PEOPLE MOVER - SISTEMA DI COLLEGAMENTO TRA L'AEROPORTO "CRISTOFORO COLOMBO" E IL PARCO TECNOLOGICO DEGLI ERZELLI

PROGETTO DI FATTIBILITA’ TECNICO ECONOMICA

INTEGRAZIONI RICHIESTE CON NOTA PROT. 2022-1244282 del 07/11/2022 (rif. S898)
ai sensi dell’ex. art. 19 comma 2 del D.Lgs. n° 152/2006
SUOLO

Stralcio area siti contaminati, censiti in anagrafe dalla Regione Liguria – in rosso il tracciato di progetto

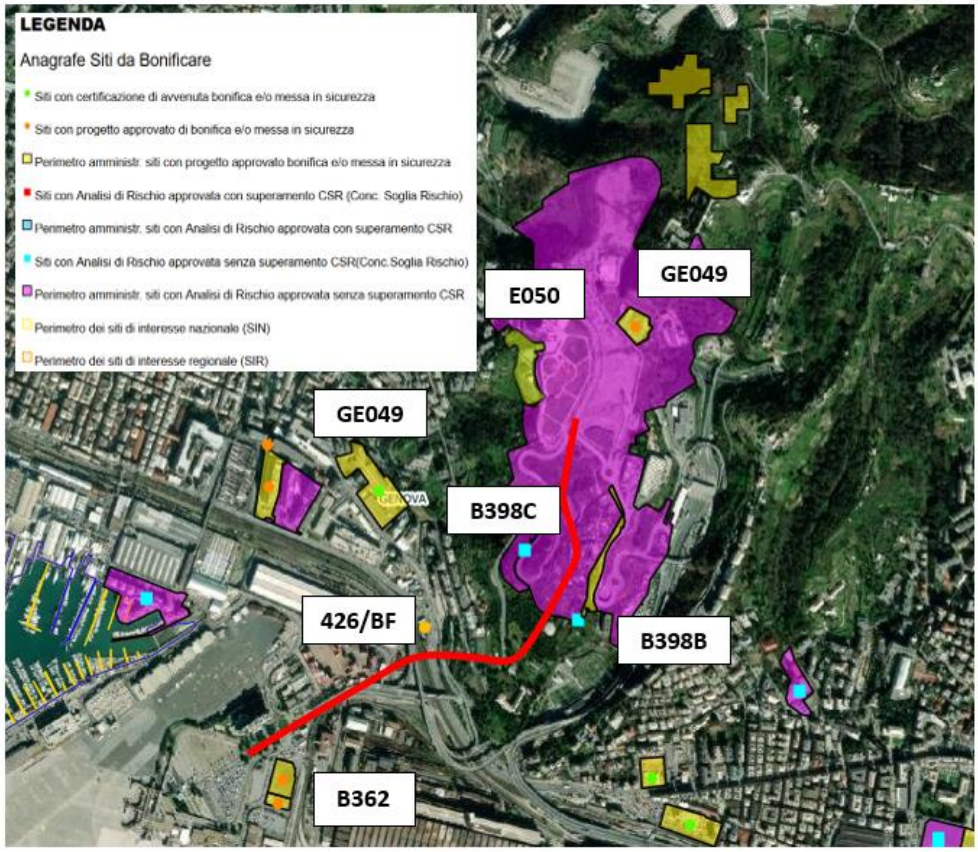
1. ***"chiarimenti in merito alla gestione dei terreni (come sottoprodotti o come rifiuti) prodotti nell'area di cui al procedimento di bonifica 210/BF (Erzelli)"***

Così come riportato nell'elaborato aggiornato "PPCANLF04_B_Cantierizzazione e viabilità delle aree operative" la gestione delle terre e rocce da scavo risultanti dalle lavorazioni per la realizzazione del tratto in trincea/galleria saranno trattate e gestite come rifiuti. *(vedi immagine sottostante)*

- Area Erzelli con analisi del rischio approvata senza superamento CSR

PPCANLF04_B "Cantierizzazione e viabilità-planimetria delle aree operative"

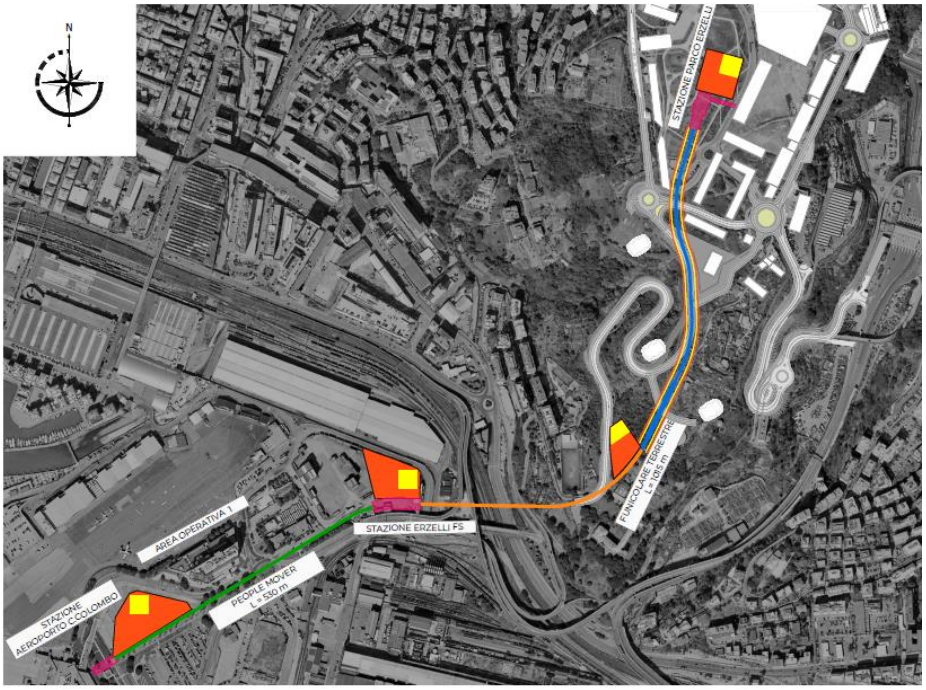
3. ***"corretta ubicazione dell'Area di deposito temporaneo."***

A tale scopo è stato aggiornato il documento **"PPCANLF04_B_Cantierizzazione e viabilità delle aree operative"**, nel quale sono state esplicitate le aree di deposito temporaneo del materiale di scavo ed eventualmente riutilizzabili per i rinterri nella cantierizzazione prevista.
